Datum: 8-2-2022 Registratienummer: 1847707
Betreft: Ambtelijke Reactie HDSR concept modelstudie Rijnenburg 31-01-2022
Van: Susanne Vermeulen, Laura Huigens en Dries Schuwer (HDSR)
Aan: Tom van Nieuwenhuijze (gemeente Utrecht) en Rients Dijkstra (Posad Maxwan)
CC: Erwin Rebergen, Marit Linckens en Joram van der Schans (gemeente Utrecht)

Inleiding

Bijlage 1. Notitie uitgangspunten klimaat- en bodemdalingsbestendig bouwen in Rijnenburg 01-12-2021

Afb. 1. Waterdiepte in Rijnenburg bij Limburg bui.

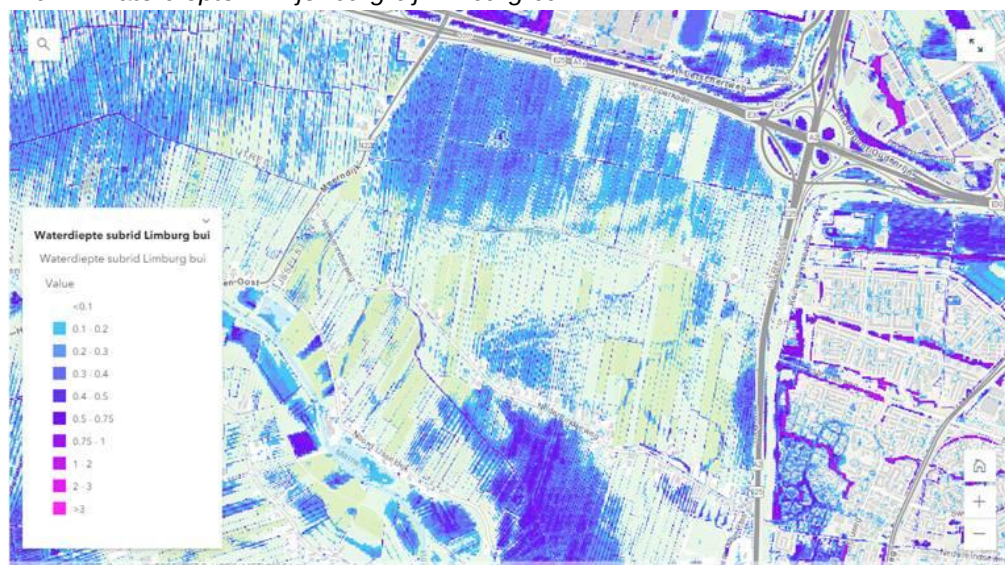
Inmiddels beschikken wij over nieuwe informatie en inzichten ten aanzien van de urgentie van bodemdalings- en klimaatbestendig bouwen in Rijnenburg. Dit betreft de uitkomsten van ons onderzoek naar een 'Toekomst Bestendig Water Systeem'. HDSR heeft de hoeveelheid regen die in de zomer van 2021 is gevallen in Limburg, op het HDSR-gebied geprojecteerd (zie kaartje op volgende pagina). De uitkomsten van deze studie laten zien dat een groot deel van Rijnenburg in een dergelijke situatie onder water komt te staan. Deltares heeft ook geconcludeerd dat omvangrijke wateroverlast bij deze extreme regenval niet te voorkomen is.

Wateroverlastsituaties met schade van nationale betekenis hebben zich in de afgelopen 30 jaar al drie keer voorgedaan, en dat geeft aan dat de kans van optreden ook voor Utrecht reëel is. Daarnaast benadrukken wij de

status van Rijnenburg als mogelijk zoekgebied voor het bovenregionale watersysteem (zie kaart en toelichting in bijlage 2). Deze uitkomsten onderstrepen wat ons betreft de **urgentie** voor een **klimaat- en bodemdalingsbestendige inrichting**. Hierbij vragen wij aandacht voor de maatschappelijke kosten en baten op de langere termijn, die in traditionele grondexploitaties niet vanzelfsprekend naar voren komen.

Bijlage 2. CONCEPT gesprekskaart met mogelijke ruimtereserveringen voor toekomstige maatregelen vanuit klimaatbestendig hoofdwatersysteem ARK/NZK

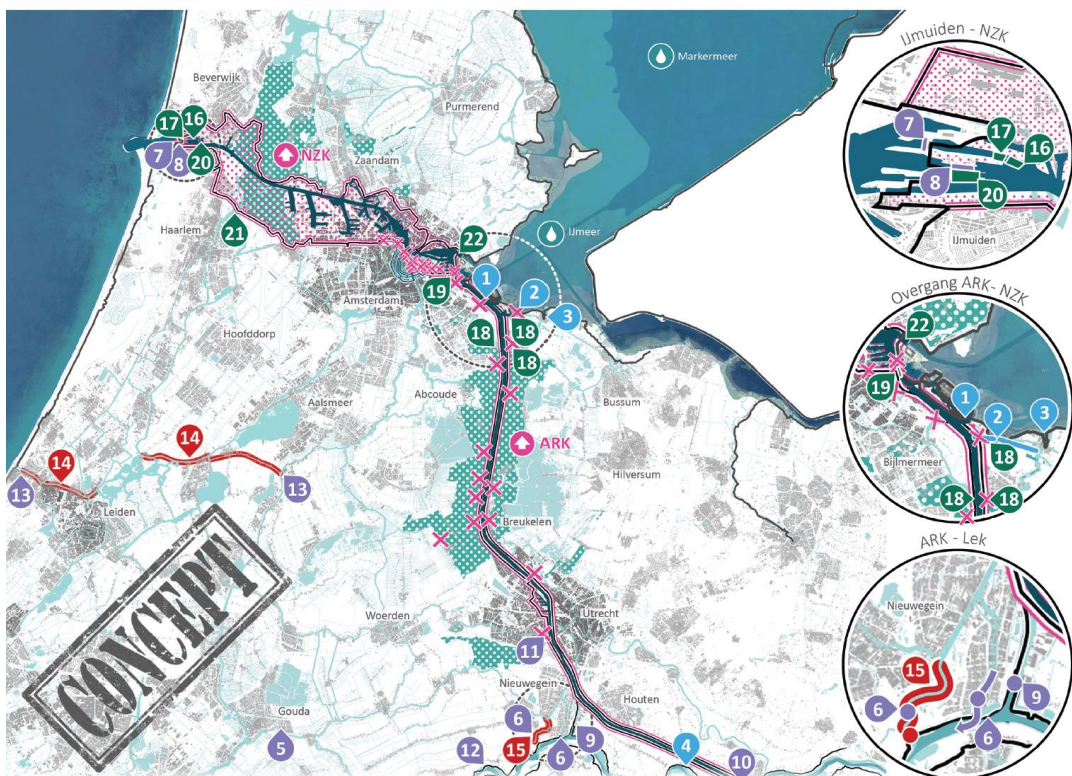
- Bovenop de 20-25% wateropgave zien wij graag ruimte voor extra waterberging in het gebied, die kan dienen als overloopgebied voor de stad Utrecht, ter ontlasting van het Amsterdam Rijnkanaal (zie bijlage 2) welke aan de grenzen zit qua capaciteit. Zowel in de tekst als op de scenariokaarten wordt niet duidelijk in hoeverre hier aan wordt voldaan, ook komen de waterbergingsgetallen op pagina 14 niet overeen met de watergetallen in de scenario's. Wij vragen u dit zowel in de tekst als op de kaart te verhelderen.

Daarnaast loopt op rijksniveau een studie naar het AmsterdamRijnkanaal/Noordzeekanaal (zie bijlage 2). In deze studie wordt onderzocht of en waar overlooph gebieden en extra waterberging gecreëerd moeten worden, om in de toekomst West en Midden-Nederland droog en veilig te houden. Polder Rijnenburg is als mogelijk zoekgebied aangemerkt. Aangezien de modellen voor de Polder Rijnenburg nog zachte plannen bevatten en we met het oog op klimaatverandering adaptief moeten kunnen zijn, lijkt het ons verstandig om deze mogelijke ruimteclaim ook te benoemen.
